Remodelación parque Inés de suárez

PROVIDENCIA - SANTIAGO

Se presentaron 19 anteproyectos a la consideración del jurado, organismo cuya composición y sistema de trabajo se detalla más adelante. Luego de un acucioso análisis, cuyos detalles han sido consignados en documento que transcribimos parcialmente, el fallo favoreció con el primer premio a los concursantes Barrenechea, Ehijo, Lawner y Medina.

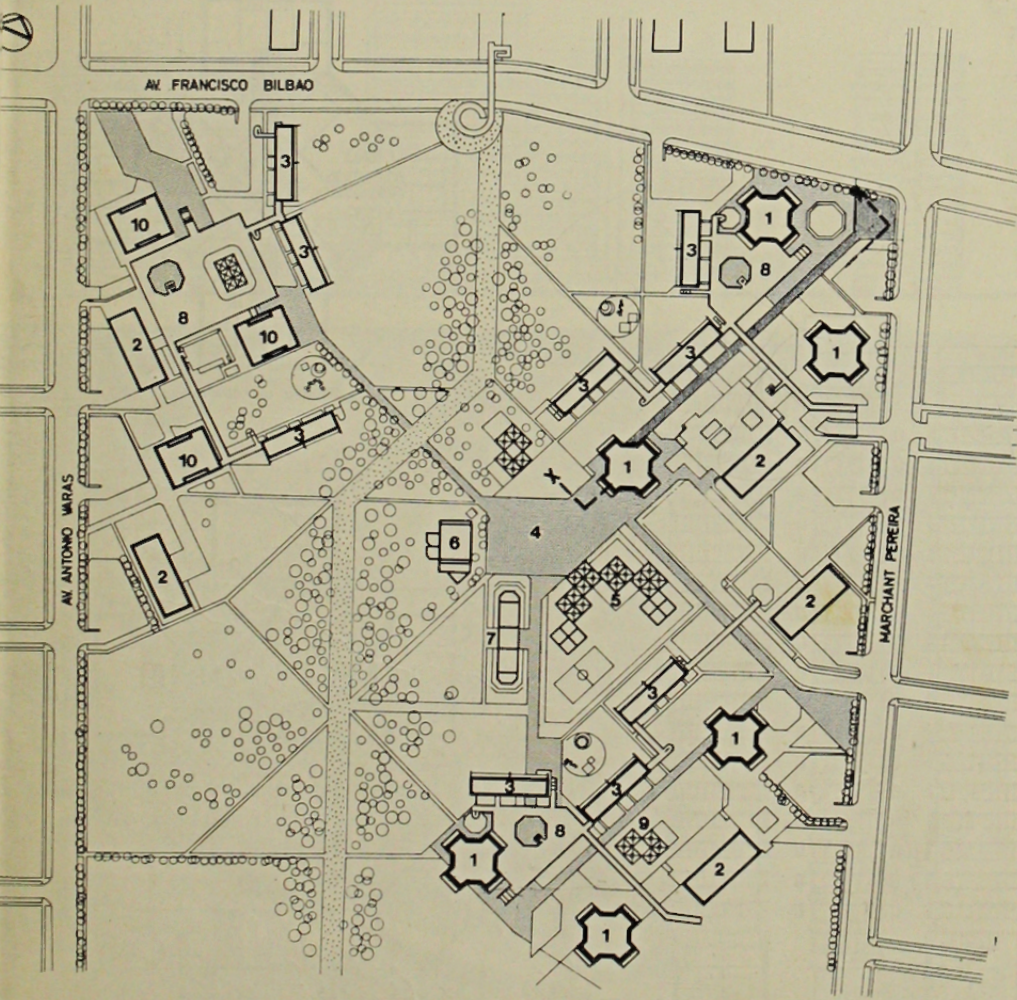
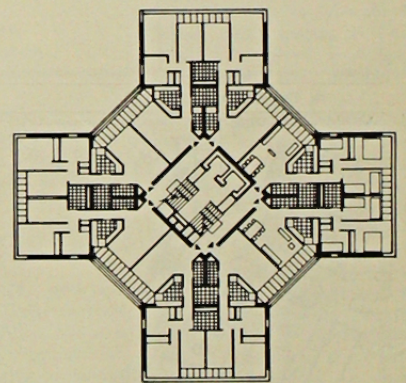
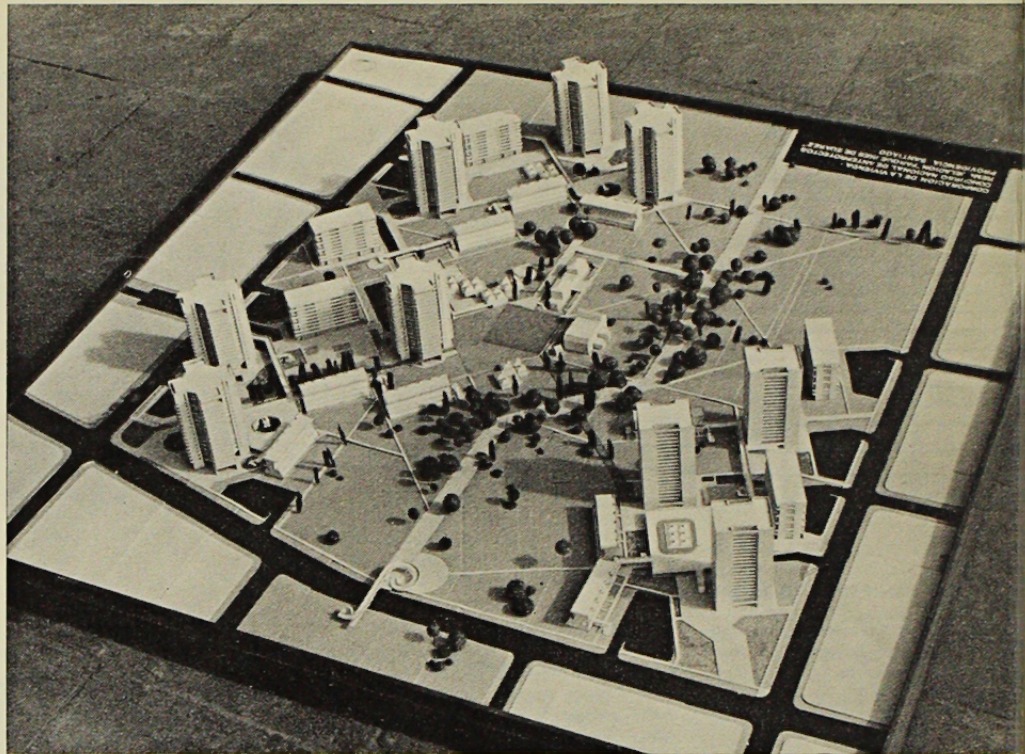
2. Se logró una composición volu-
métrica agradable y buen espacia-
miento entre edificios. No hay in-
terferencias visuales.
a) Edificio Torre "X" (5 y 4 camas)
Estructuración clara en la torre. Sin
embargo se orientan dos estares de-
finitivamente al sur en cada piso y
también algunos dormitorios. Las cir-
culaciones interiores están plantea-
das con mucha claridad, sin embar-
go están a la vista desde el estar los
accesos a los baños de visitas.
Ningún departamento tiene vestíbulo
ni loggia de servicio. Hall de pisos
tipo muy bien logrado.

b) Bloque "Y"
En departamentos C y C2 deberá
modificarse el diseño del espacio co-
medor.

c) Bloque "Z":
Deberá modificarse el diseño del ac-
ceso a los departamentos duplex.
Edificios "Z" dormitorio N° 2 de
partamentos D2 fuera de las bases
por no respetar el espacio virtual
establecido en las Bases para los
camas.

Edificio "Y" dormitorio 4 de depar-
tamentos B3, fuera de bases.
No entregó memoria escrita obliga-
toria.

Planta de conjunto.

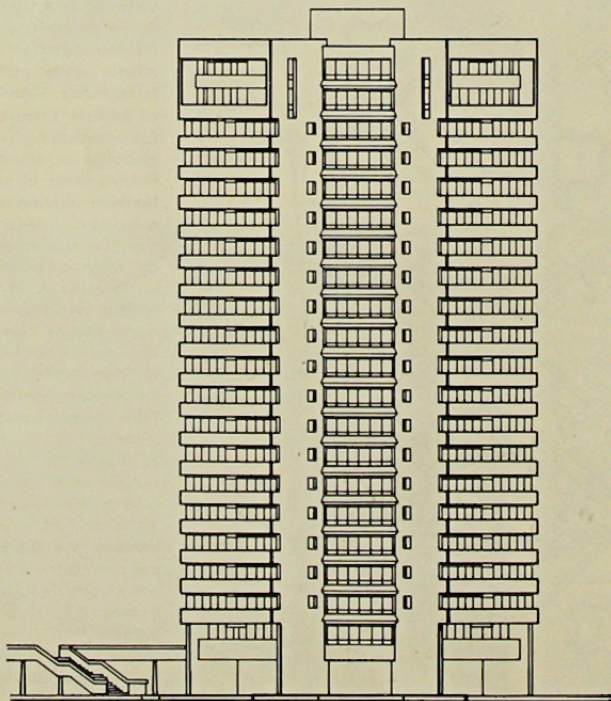
1. a) Proyecto que logra un gran
parque que se abre ampliamente ha-
cia Bilbao y A. Varas e integra
perfectamente las áreas verdes al
Norte y Sur.

Son objetables los estacionamientos
de vehículos con salida directa a
Bilbao.

1. c) Se logra una muy buena rela-
ción con el barrio circundante y se
integran muy bien los edificios en
construcción.

Existe un gran sentido de unidad
en el conjunto y se logra una ex-
celente integración de espacios in-
ternos y externos. Las relaciones y
escalas se trabajaron con mucho
cuidado.

Se logró una gran riqueza de espa-
cios y tratamientos graduados y
caracterizados en forma óptima. El
conjunto y todos los espacios tienen
una relación óptima con el parque.
La escala urbana desde el punto de
vista del peatón está bien lograda.

Planta de Conjunto.

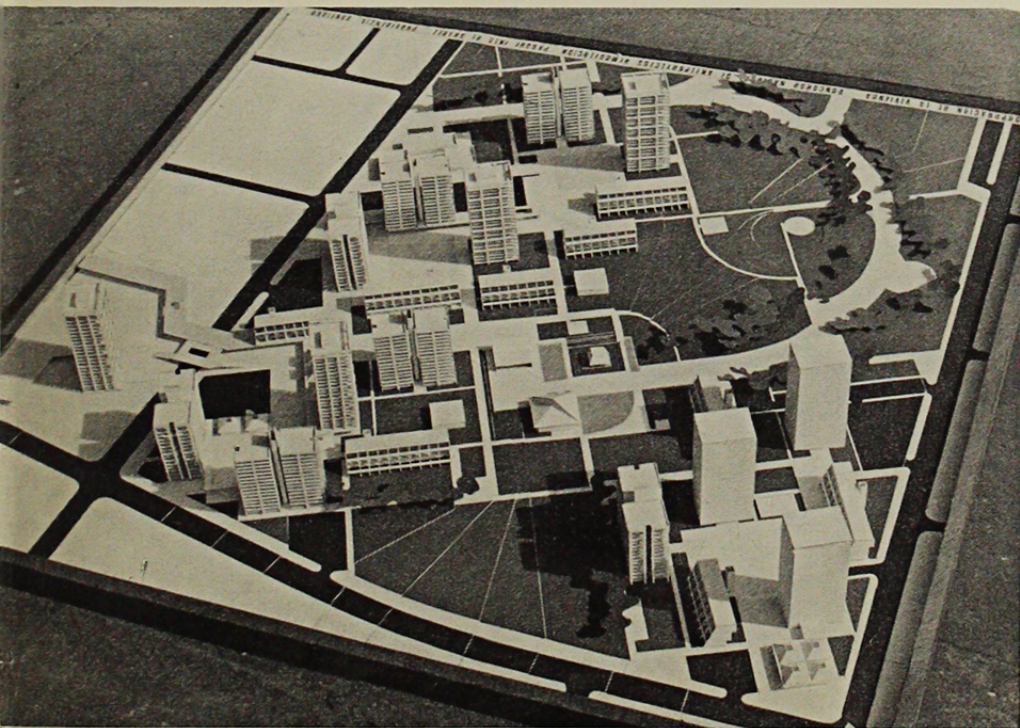
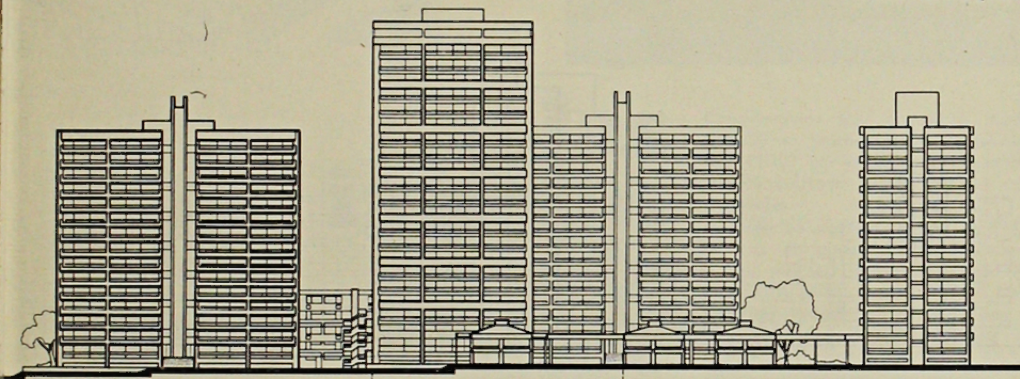
1a) La ocupación de suelo propuesta reduce el área de parque. Se ocupa una gran zona del área central de parque para establecer allí un centro de equipamiento comunitario. Sin embargo no se resiente con ello el carácter público del parque ya que el equipamiento emplazado es de carácter público y el centro cumple la función de verdadera bisagra, entre los sectores de vivienda, de modo que allí se producirán las funciones más públicas de la comunidad residente. La franja de parque orientada hacia Bilbao tiene carácter de "antejardín".

1b) La iglesia queda alejada de todo acceso de vehículos.

1c) Proyecto de gran riqueza de espacios urbanos, pero se les da un carácter quizás demasiado urbano.

Los espacios urbanos están bien dimensionados y hay escala adecuada a nivel de peatón. Gran parte de las viviendas gozan del parque al mismo tiempo que de un espacio de carácter urbano. La relación o integración entre los sectores residenciales y el parque no está plenamente lograda. Todos los valores se toman partiendo desde la calle M. Pereira hacia el interior. La relación entre los sectores de vivienda propuestos se ha resuelto en forma óptima y existe una gran variedad. Se elaboró la gradación de espacios. Se logra complementar bien el sector de edificios en construcción.

Existe un fuerte sentido de unidad y un lugar de acceso al conjunto claramente identificable y muy bien relacionado con el sector de la Plaza Pedro de Valdivia.

2.—Se logra un excelente espaciamiento de edificios y muy buena composición volumétrica.

a) Las viviendas duplex que en general son discutidas por plantear una relación entre el área de trabajo de la madre y el área más privada de los hijos que se resuelve con una escalera, tiene sin embargo la ventaja de poder separar en niveles diferentes un área de actividades más ruidosas y un área de reposo, lo cual se debe considerar como una ventaja.

b) Los ascensores separados no son la mejor solución. Se plantea aproximadamente un 50% de las cocinas al interior.

Sin embargo la mayoría de los recintos son de dimensiones mínimas y un sólo tipo de viviendas tiene un vestíbulo de ingreso.

El tipo de edificio planteado crea un gran perímetro que incide fuertemente en los costos.

c) En general son estrechos todos los arranques y entregas de escaleras. Se plantean ascensores separados que no son la mejor solución. Acceso a departamentos centrales mal ubicados frente a las escaleras. Se logra algo de flexibilidad en dormitorios de departamentos tipo C y buenos espacios estar-comedor, sin embargo se dejan dormitorios bloqueados en la zona de servicios y se sacrifica el ancho del recinto estar-comedor en algunas viviendas. Dormitorios de una cama de los departamentos B1 y B2 en alternativa con loggia, y C1, son menores de 5 m².

PLANTA DE CONJUNTO

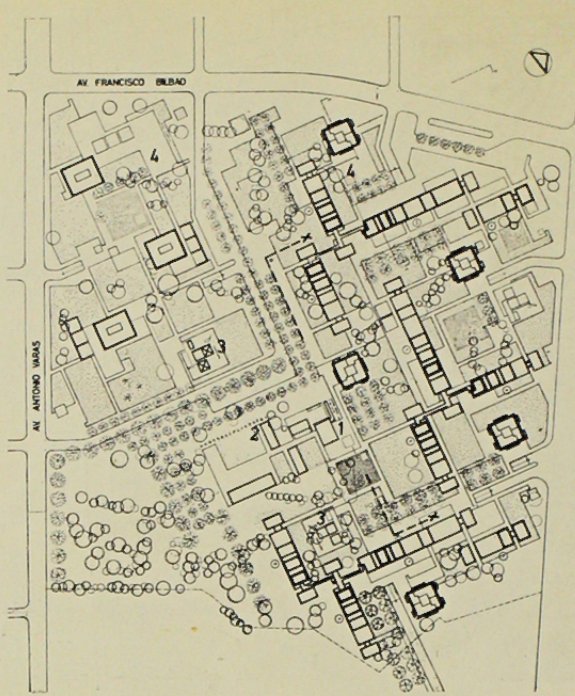
1a) Se absorbe gran parte del terreno en el área residencial, disminuyendo el parque público a un mínimo.

A pesar de la trama urbana espaciada la concepción espacial del conjunto es más bien cerrada, no obstante hay visuales profundas desde M. Pereira.

Se estrangula la continuidad espacial hacia el Norte.

1b) Se plantea una calle interior que parece no prestar mayor servicio y sin embargo crea un problema de tránsito en la calle Bilbao.

Se plantean bajo nivel natural la gran mayoría de los estacionamientos lo que obliga a todos los residentes a comprar un estacionamiento de vehículos, para lo cual no contarán con un crédito adecuado a su nivel de ingresos. Faltan estacionamientos en superficie para visitas, comercio, etc.

1c) No se complementan intencionalmente las torres existentes, se aíslan totalmente, con arborización y con una calle para trabajar con una concepción totalmente distinta en el resto del terreno. Sin embargo este sector queda finalmente en una relación bien lograda dentro del conjunto.

Gran riqueza de valores urbanos en el tratamiento de espacios y volúmenes. Se logra mucho pero se sacrifica algo en la calidad de las viviendas. Además el mayor costo inicial más el costo del mantenimiento de terrazas, techos y circulaciones al exterior significan un compromiso demasiado grande para experimentar construyendo este proyecto.

2.—Torres: para lograr los efectos plásticos deseados no se es riguroso en el diseño de diversos elementos. El concepto estructural es claro. Hay cocinas mediterráneas muy chicas sin ductos verticales inmediatos.

Hubo preocupación por la elasticidad en dormitorios planteada en las bases, sin embargo es poco lo que se logra. Hay problemas de proximidad entre edificios bajos y la circulación horizontal excesivamente larga en los pisos bajos de los edificios escalonados desvirtúa la economía que se logró en las circulaciones verticales.

Cuadros de cómputos de superficies incompletos y con errores. Departamentos A y B del Bloque 4, fuera de Bases. Departamentos D, no cumplen con el espacio virtual especificado para las camas. En la torre hay dormitorios que no cumplen con el ancho mínimo de 1,80 m. establecido.
